Elevator Control Surface Centering Update

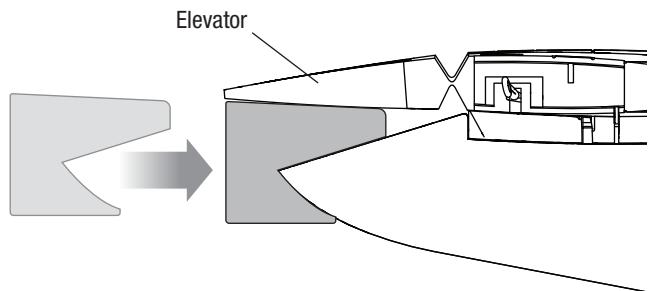
For level flight, with the recommended battery, the elevator will be deflected down a small amount. Use the included gauge to set the neutral position.

To verify the neutral position of the elevator, set the gauge in position at the end of the fuselage as shown. Align the top edge of the gauge with the bottom of the elevator. If necessary, adjust the elevator clevis to achieve this position.

Aktualisierte Höhenruder-Steuerflächenzentrierung

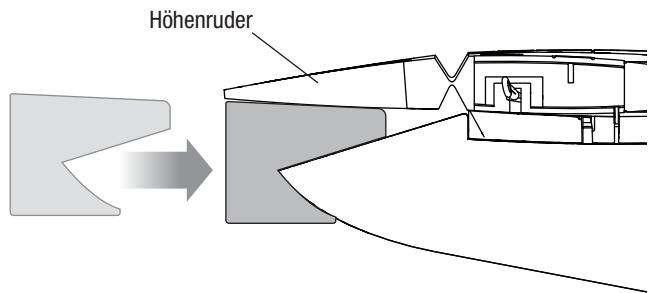
Beim Horizontalflug mit dem empfohlenen Akku wird das Höhenruder leicht nach unten abgelenkt. Verwenden Sie die mitgelieferte messgerät, um die neutrale Position einzustellen.

Um die neutrale Höhenruderposition zu prüfen, stellen Sie die messgerät wie abgebildet auf die Position am Ende des Rumpfes ein. Richten Sie die Oberkante des Messgeräts an der Unterseite des Höhenruders. Passen Sie bei Bedarf den Gabelkopf des Höhenruders an, um diese Position zu erreichen.

Mise à jour du centrage de la surface de commande de profondeur

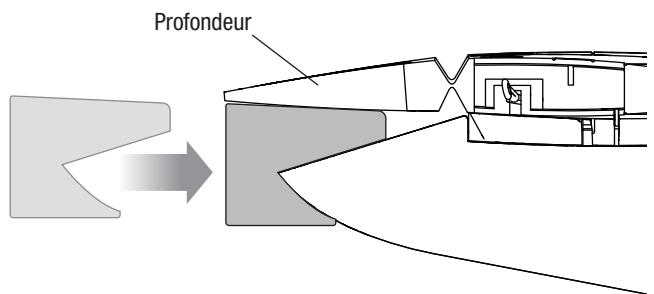
Pour le vol en palier, avec la batterie recommandée, la profondeur sera légèrement déviée vers le bas. Utilisez la jauge incluse pour régler la position neutre.

Pour vérifier la position neutre de la profondeur, placez la jauge à l'extrémité du fuselage comme indiqué. Alignez le bord supérieur de la jauge avec le bas de la profondeur. Si nécessaire, réglez la chape de la profondeur pour atteindre cette position.
